Asunto: **INVITACION REUNION DE COMITE TECNICO DE PATRIMONIO N° 8**

IPCC	**ACTA DE COMITÉ TECNICO DE PATRIMONIO N.º 008** **INSTITUTO DE PATRIMONIO Y CULTURA CARTAGENA DE INDIAS**	**Acta** **No 009**

5.2 TORRE DE CONTROL ISLA DRAGA

planta columnas en la Torre

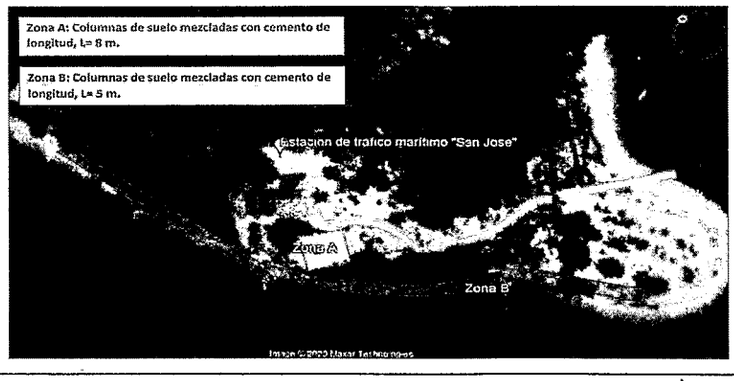
de sección del dique y espolones mal presentados, bastante pobres en especificaciones técnicas, se debe especificar con mayor estudio los detalles técnicos de la cimentación, no está definido ni dibujado el tema de los pilotes, tampoco el suelo cemento, faltaron cortes y plantas del talud que existe actualmente, los niveles de olas con relación a la torre.

Estudio del oleaje actual y con la propuesta. W, H:2.60 mts

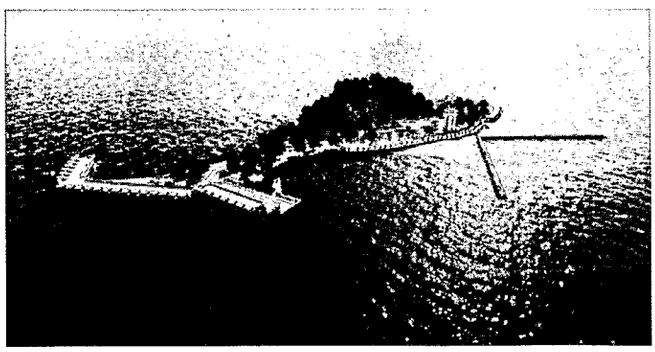
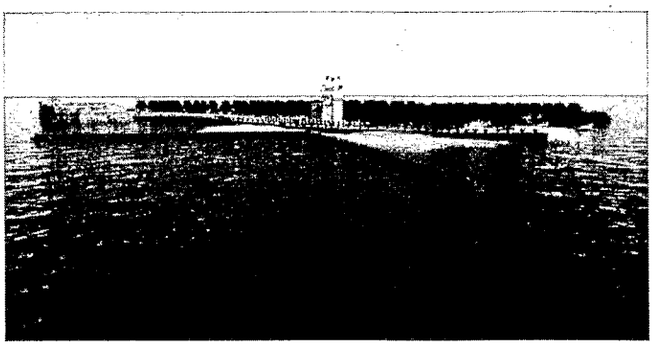
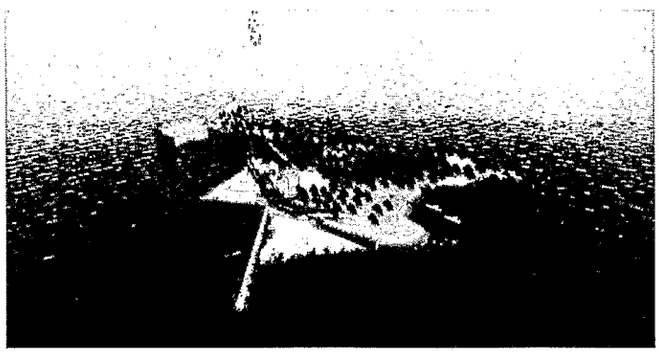
El comité técnico luego de revisar los planos, estudios y la propuesta de diseño para la protección de la costa de Isla Draga considera que todo el estudio presentado pese a presentar los modelos de escenarios de oleajes, hidrodinámicos, morfodinámicos etc la propuesta de diseño no estaría garantizando la protección de la costa debido a que cuando se les pregunta por la estabilidad de la costa, los planos presentados no tienen las especificaciones claras, no contienen las especificaciones del tipo de granulometría que deben suministrar, el planteamiento con bolsacreto no esta bien definido no se explica donde estará fundamentado si sobre columnas o no. El problema critico es la erosión y la propuesta no esta garantizando que puedan controlarla con columnas de solo cemento colocadas cada un metro ya que quedaría un espacio entre columnas que permitiría al oleaje seguir socavando la isla ya que no hay nada entre columna y columna que controle esta erosión, además consideran que el sistema constructivo de levantar columnas sobre la tierra armada y al frente instalar los bolsacreto estos estarían desprotegidos por que quedan espacios abiertos entre columna que el mar aprovechara para seguir desestabilizando. No hay claridad sobre que estructura se ensamblara el montaje del bolsacreto si es sobre pilotes pero estos estarán sobre la tierra armada entonces no se sabe si el bolsacreto será un elemento provisional o no? Surgen inquietudes en cuanto a la estabilidad del bolsacreto. También se considera que cambiar las corrientes no es la solución adecuada puesto que podría causar un efecto secundario como sucedio con el fuerte de San Fernando que al modificar las corrientes afecto el foso húmedo del fuerte convirtiéndolo en una playa. Comité opina que el proceso constructivo es lo fundamental para mantener la estabilidad de la torre y del borde costero y esta propuesta de diseño no es satisfactoria ya que le falta mayor estudio.

4. Se recomienda que no es necesario cambiar las corrientes hidráulicas y menos la generación de playa para evitar efectos secundarios a la batería como sucedió con el fuete de san Fernando cuyo foso húmedo se convirtió en playa seca
